**Objet :            Enquête Publique - Projet de révision de plan de secteur de Philippeville - Couvin en vue de l'introduction d'une zone d'extraction à Hemptinne (Florennes) au Lieu dit « La Bataille ».**

## Enquête publique relative au projet de modification du plan de secteur Philippeville-Couvin

**Avis de la Commission Wallonne d'Etude et de Protection des Sites Souterrains  
(CwEPSS ASBL) à propos de l'incidence de l'introduction d'une zone d'extraction au  
Nord du village de Hemptinne**

*Extrait de la carte géologique. Les calcaires de Lives et de Neffe sont représentés en bleu. Ce sont ces roches en particulier qui concentrent l'activité des carrières de Petons et de Berthe et qui intéressent le projet Carmeuse planifié à Hemptinne*

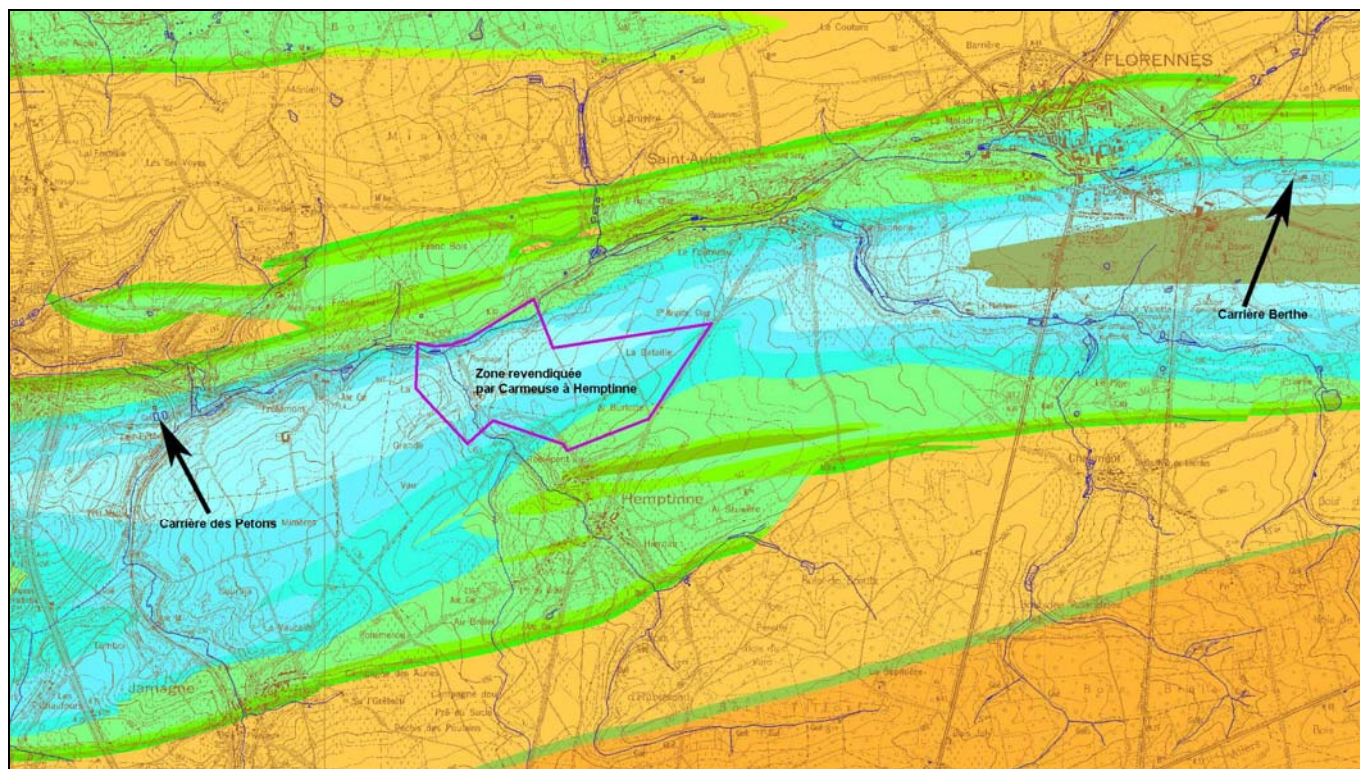
Lors de l'approfondissement progressif des carrières des Petons et Berthe qui exploitent les mêmes formations calcaires que celles que la société Carmeuse souhaiterait exploiter à Hemptinne, plusieurs drains (conduits karstiques) ont été recoupés. Ces drains naturels empruntent soit les accidents tectoniques (failles), soit les joints de stratification. Ces phénomènes d'origine typiquement karstique (dissolution de l'encaissant calcaire à la faveur des dits accidents et/ou des joints de stratification) drainent actuellement les eaux du synclinal vers la carrière via un système de diaclases plus ou moins ouvertes.

Les calcaires de Lives et Neffe exploités aux Petons et à la Carrière Berthe sont d'une grande pureté et conviennent tant pour produire du concassé que pour d'autres utilisations industrielles et cimentières (vu leur composition chimique). C'est du reste ce qui motive la société Carmeuse à s'attaquer à ce même filon à hauteur du village de Hemptinne. Cependant, pour pouvoir exploiter de manière optimale et rentable cette matière première, il s'agit d'abord d'évacuer les terrains de couverture (terre de grande qualité agricole avec horizon B bien développé sur plusieurs m d'épaisseur). Ensuite, lorsque la roche calcaire est mise à nu et creusée, on rencontre à partir d'une certaine profondeur une nappe d'eau (niveau piézométrique). Pour pouvoir poursuivre l'extraction de la roche en dessous de ce niveau altimétrique, les carrières ont recours à l'exhaure, à savoir des pompages intenses, qui ont pour effet de faire baisser localement la nappe et ainsi, assécher le calcaire pour le rendre exploitable.
